МИНИСТЕРСТВО ЭНЕРГЕТИКИ

Министерство энергетики Республики Беларусь рассмотрело обращение ОО «Экодом» от 22.09.2010г. №22 и сообщает следующее.

ОТВЕТЫ

на критические замечания к материалам ОВОС белорусской АЭС

Историко-культурные ценности Островецкого района

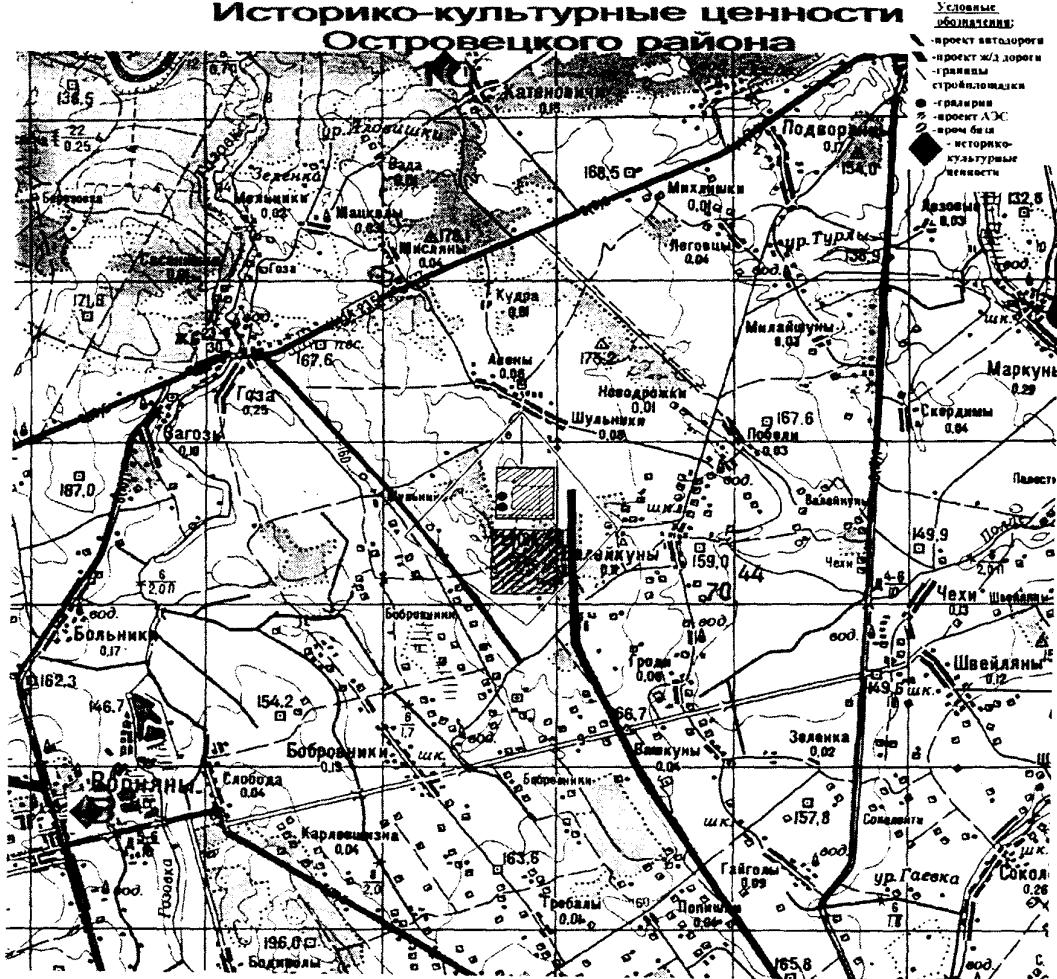
Тезис авторов «Критических замечаний...» об искажении пейзажа и уничтожении многих видов на культурные ценности и памятники можно довести до абсурда и запретить любое строительство в любом месте.

На рисунке 1 приведена схема Островецкого района с нанесенными на нее памятниками.

На рисунке 2 приведена схема пяти километровой зоны вокруг площадки АЭС. Из рисунка видно, планируемая автодорога проходит примерно на расстоянии 3 км от «Архитектурного ансамбля центра д. Ворняны» и «Курганных могильников» д. Каценовичи. На таком же расстоянии от данных культурных памятников будет проходить и железная дорога.

Заметим также, что расположенные в непосредственной близости от дороги Полоцк – Вильнюс костелы св. Михаила, д. Михалишки и св. Георгия, д. Ворона были построены в XVII и XVIII столетиях, соответственно. В то время не существовало автомобильных дорог, так как не было автотранспорта, не было такого грузопотока, так как не было такой развитой промышленности. Таким образом, перемещение грузов автомобильным и железнодорожным транспортом при строительстве и эксплуатации АЭС непосредственно не скажется на состоянии культурных ценностей региона. Кроме того, что этап строительства АЭС, на который приходится практически весь грузопоток, достаточно короткий.
